DICTAMEN PERICIAL SOBRE DEFECTOS EXISTENTES EN LA VIVIENDA SITUADA EN LA PLANTA PRIMERA DEL EDIFICIO DE LA CALLE [REDACTED] (BARCELONA)

Fecha: Mayo 2023

Ref.: 08-23 [REDACTED]

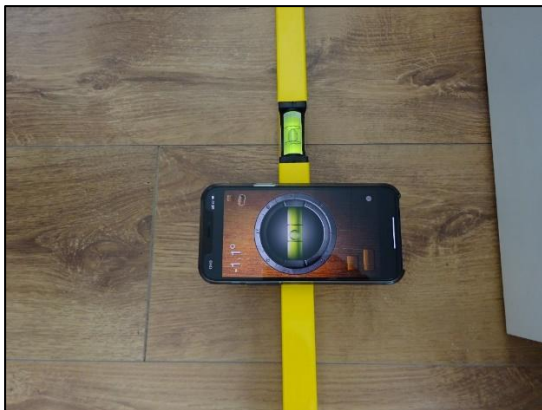
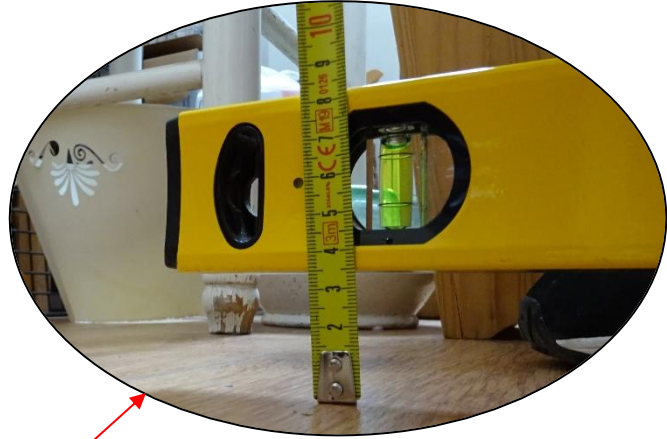
Se han realizado mediciones de la planeidad (planicidad) del pavimento de la sala-cocina con regle de 2 metros y se ha comprobado que existen zonas deprimidas y falta de horizontalidad, llegando a alcanzar desniveles de hasta 4,5 mm. En la siguiente imagen se muestra la depresión existente.

En las siguientes imágenes se muestra cómo en una zona de la sala próxima a la habitación principal el parquet no presenta ninguna zona deprimida y cómo se hunde al pisar junto al regle. En este caso se produce un hundimiento de 4 mm., según se desprende de la comprobación con medidor de espesores.

Según lo expuesto, el pavimento carece de una horizontalidad y planicidad aceptables y coherentes con las buenas prácticas de la construcción. Además, estos cambios de pendiente y zonas donde se produce hundimiento comportan que la tarima no “trabaje” correctamente y su durabilidad se reduzca. Las juntas entre lamas se tensionan y se desajustan, adquiriendo holgura.

Se requiere la nivelación de toda la superficie afectada. Para ello se tendrá que desmontar la tarima de estas zonas que presentan incidencias así como tramos hasta

Comprobación en habitación principal:

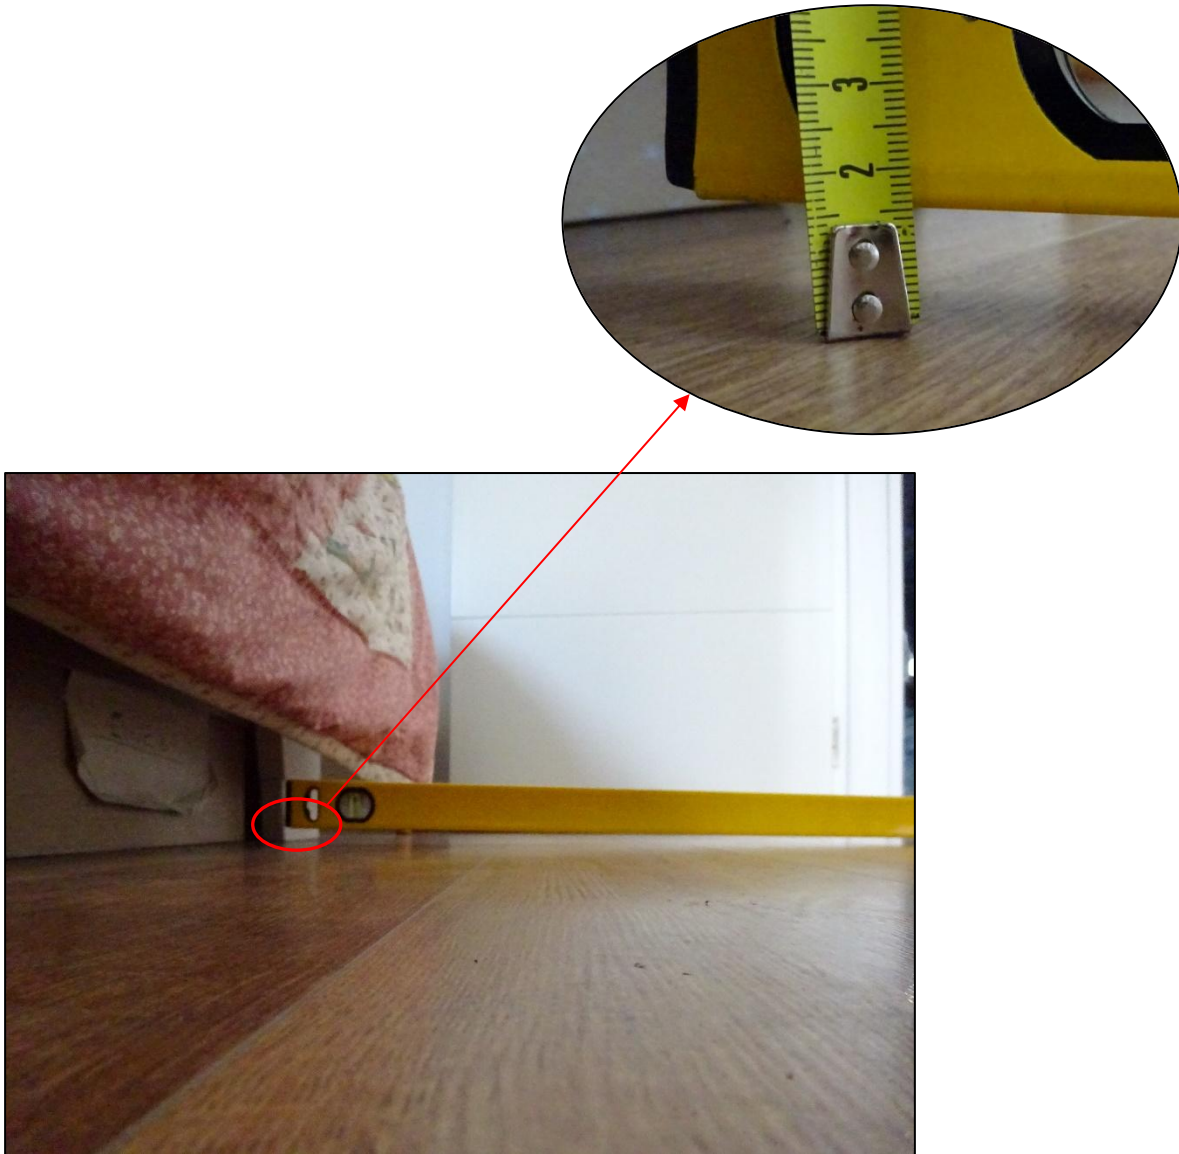
Si colocamos el nivel desde la sala-cocina hacia el interior de las habitaciones se produce un desnivel de 3,5 cms. en la habitación secundaria y de 1,5 cms. en la habitación principal. Se producen pendientes en el pavimento de hasta el 2,6%.

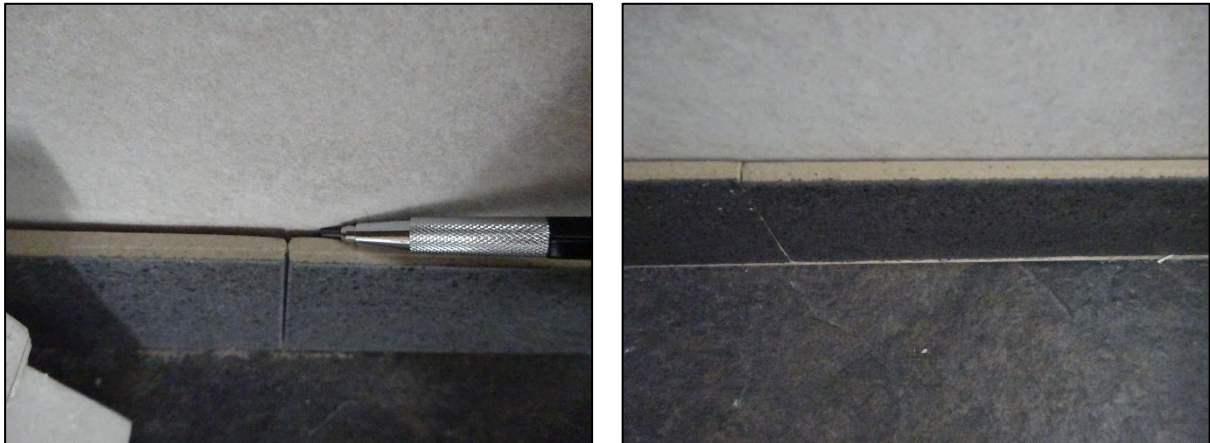
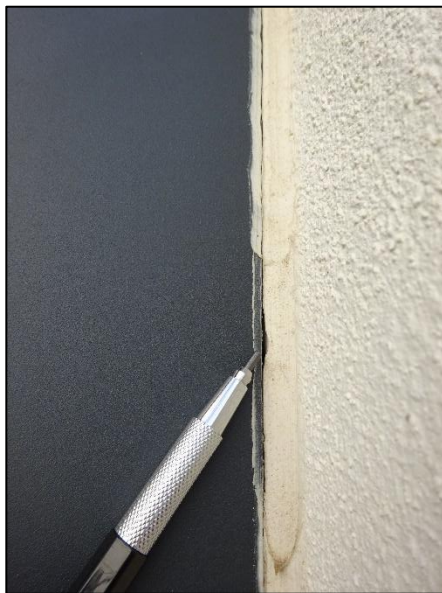
Cuatro piezas de pavimento que se encuentran colocadas junto al plato de ducha presentan defectos de colocación. Se encuentran con zonas huecas en la superficie de contacto con el soporte. Esto ha comportado defectos en el rejuntado.

Aparte de los daños en el rejuntado del pavimento en la zona de afectación, consecuencia de la falta de material de agarre en toda la superficie de las piezas, se ha realizado la prueba de golpeo con martillo de nylon y el resultado ha sido determinante. Se produce un sonido hueco que pone de manifiesto la defectuosa colocación. No es admisible el estado en que se encuentran estas piezas porque existe un riesgo elevado de rotura al pisar sobre ellas, además de la inestabilidad en el rejuntado que se está produciendo.

Se constata un defecto de colocación por parte del operario en estas piezas próximas al plato de ducha.

Se deberán sustituir las cuatro piezas ya que no se considera viable extraerlas sin romperlas; más aun teniendo en cuenta que se encuentran en contacto con el plato de ducha.

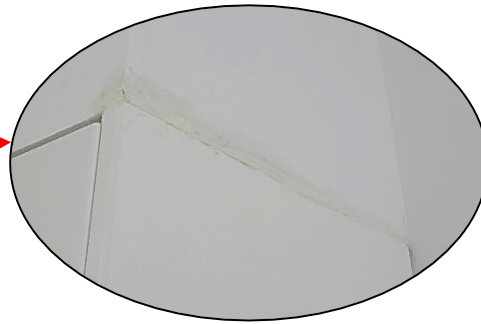
El sellado del perímetro de las carpinterías de fachada es defectuoso. En las 3 balconeras de fachada, la balconera posterior y la ventana de la habitación no se ha realizado correctamente el sellado. En las siguientes fotografías se muestra una vista general de una balconera y detalle de diferentes zonas donde se ha producido la apertura de la junta entre la carpintería y la pared del perímetro del hueco arquitectónico.

El sellado no solapa sobre la carpintería, sino que solamente entra en contacto por lo que con los movimientos de dilatación-contracción se ha separado del perfil de las ventanas (ha perdido adhesión) y en consecuencia se abre la junta. Esta deficiencia es producto de un mal solape y por tener "poco cuerpo" (poco espesor).

Se requiere la retirada de los sellados existentes y aplicar un nuevo cordón correctamente.

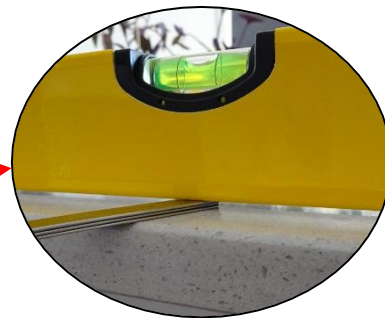
- 2 puertas de 60x70 cms. y 2 de 44x70 cms. con daños en el lacado.
- 4 puertas con daños en el lacado y en la madera.
- Entrega deficiente entre el lateral del horno y la pared.
- Defectos en la estructura de apoyo de la encimera del mueble isla que comporta que esta fleche y no mantenga la horizontalidad.

Los defectos en las puertas y lateral del horno se tratan de afectaciones relacionadas con la fabricación de los muebles, con el montaje, con el acabado y con trabajos posteriores relacionados con la obra de reforma.

La falta de horizontalidad de la encimera es un defecto de montaje ya que se deberían haber colocado refuerzos/apoyos centrales para evitar la flecha.

Se requiere la reparación y relacado de 6 puertas y la sustitución de las 4 puertas rotas. En el lateral del horno se deberá intervenir en el peto superior para enrasarlo y formar una junta.

En cuanto a la encimera, tendrá que desmontarse para poder instalar refuerzos metálicos en los módulos centrales del mueble y así conseguir un correcto asentamiento del silestone de encimera.

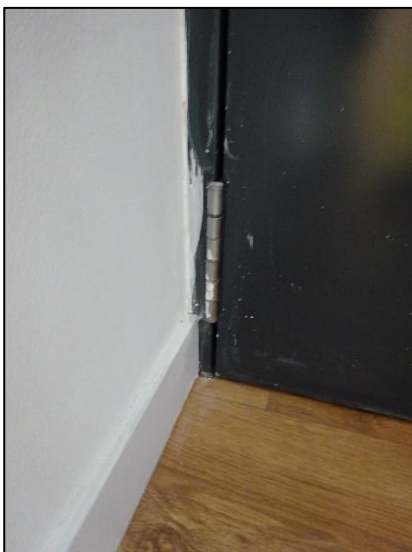
Existen defectos en los acabados de yeso y pintura de los paramentos. Se constatan huecos sin tapar, zonas rugosas, rebabas, etc. También se observa una zona del techo de la habitación principal donde no ha cubierto correctamente la pintura. Las manchas producidas por no haber encintado correctamente previamente a los trabajos de pintura son evidentes.

Nos encontramos con defectos de yeso y pintura consecuencia de una mala praxis por parte de los industriales intervinientes.

Se requieren actuaciones puntuales de empastado, lijado y repintado así como limpieza de las manchas de pintura en los tapajuntas de las puertas, armario eléctrico y zócalos.

Puerta sin marco derecho.

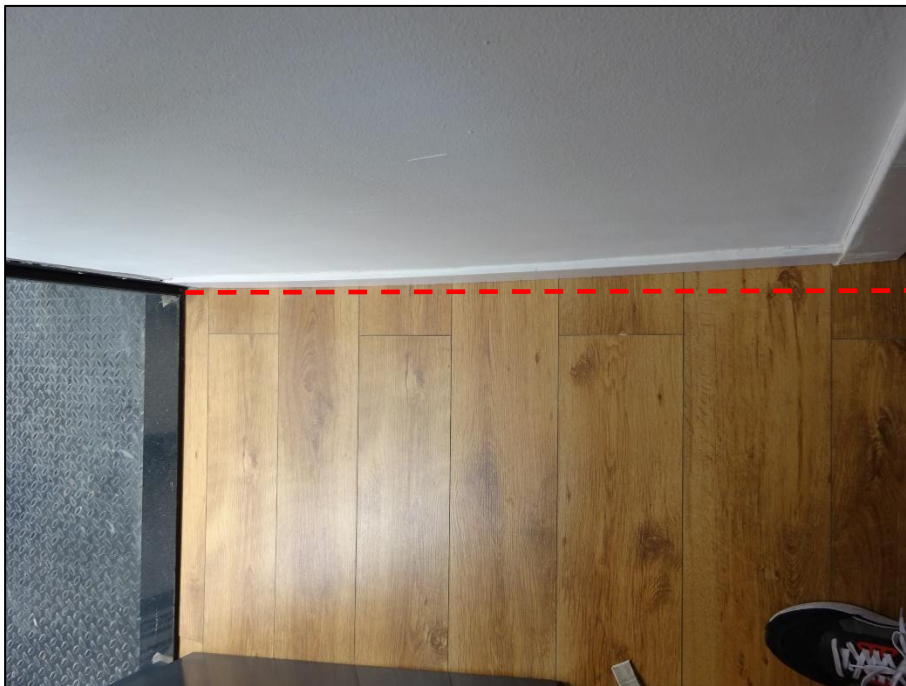
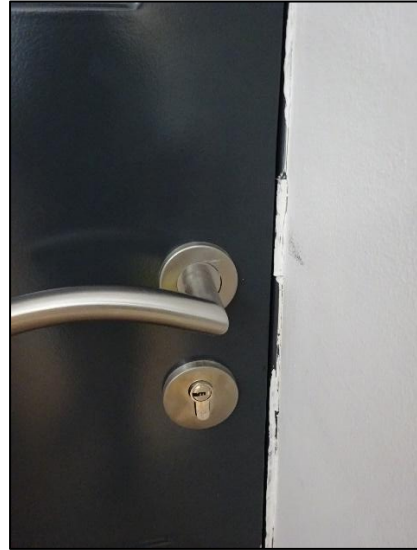
El hueco donde se ha instalado la puerta de acceso a la vivienda es insuficiente. La pared divisoria entre la sala-cocina y el recibidor solapa sobre el marco hasta prácticamente hacerlo desaparecer. Esto comporta que hasta el resbalón de la cerradura toque la pared. Además, la pared hace curva y no es paralela a la divisoria con el baño. En las siguientes imágenes se muestra lo expuesto:

Resbalón que toca con la pared por no haber dejado marco.

Se pone de manifiesto que se ha producido un error de ejecución en la pared o revestimiento que ha comportado la incidencia en la puerta de entrada y en la falta de paralelismo con la pared del recibidor enfrentada, que hace de divisoria con el baño. Se trata de una solución chapucera que ofrece un acabado deficiente además de un uso inadecuado de la puerta.

Se propone mejorar la situación actual para que el resbalón de la puerta no toque en la pared y para que queden dos centímetros de marco de puerta en ese lateral, que es menos que en el otro lado, pero al menos la funcionalidad de la puerta será correcta. De esta manera también se conseguirá que la curva que hace la pared no sea tan evidente. Esta solución comportará el repicado de esa cara de la pared divisoria para reducir ligeramente el espesor. Implicará el suministro de nuevas lamas de parquet en esta zona, ya que al ampliar la anchura quedarían cortas, así como nuevo tramo de zócalo. También se requerirán trabajos de yeso y pintura en pared y marco de puerta. Estos trabajos son los que se valorarán en el apartado correspondiente.

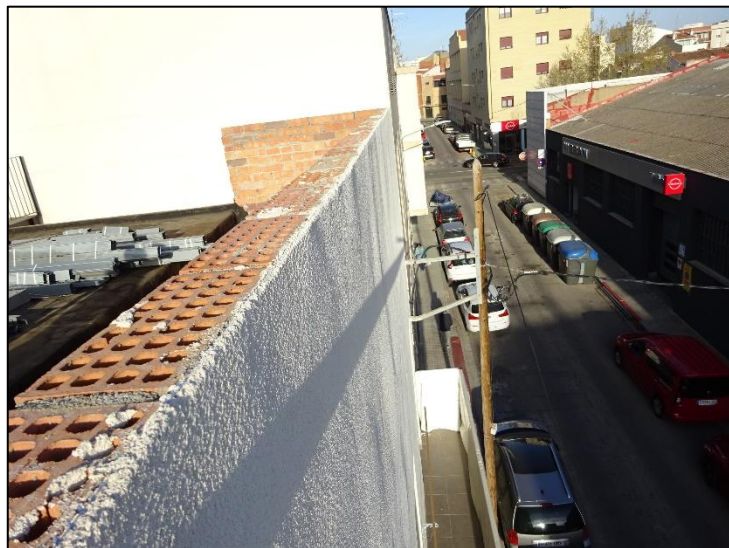
Existen dos zonas del techo con manchas de humedad. Una se localiza en el rincón formado por el techo de la sala de estar y la fachada principal. La otra se

localiza en el techo de la habitación principal, junto a la pared divisoria con la habitación contigua.

El origen de las humedades son filtraciones de agua de lluvia como consecuencia de las deficiencias existentes en la cubierta y paramentos perimetrales de esta.

Es necesario actuar en las paredes sin revestir y sin rematar para evitar la incidencia del agua de lluvia. También se requiere aplicar una lámina impermeable autoprottegida, apta para quedar vista, previa retirada de las estructuras metálicas.

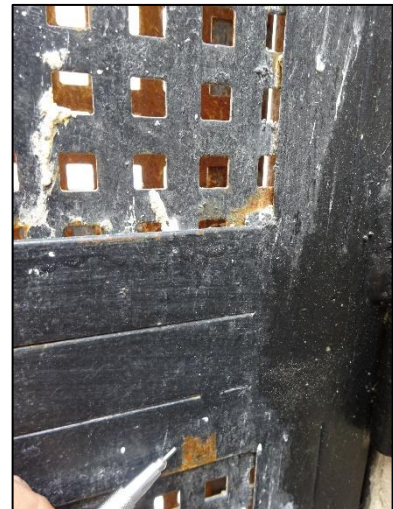
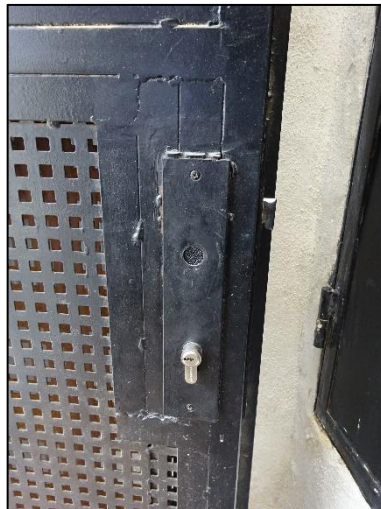
- El enchufe del baño no estaba cableado.
- La escalera de acceso desde la vía pública está oxidada en varias zonas; tiene una baranda de tan solo 82 cms. de altura; el rellano no está correctamente soldado y cimbreo; las soldaduras no son continuas y están oxidadas; no se ha repasado la pintura después de soldar.

- No hay cableado eléctrico para la iluminación de la escalera. Hay los tubos pasa-cables pero no los cables.

- La puerta de acceso desde la vía pública está oxidada, mal acabada y la hoja no puede desmontarse.
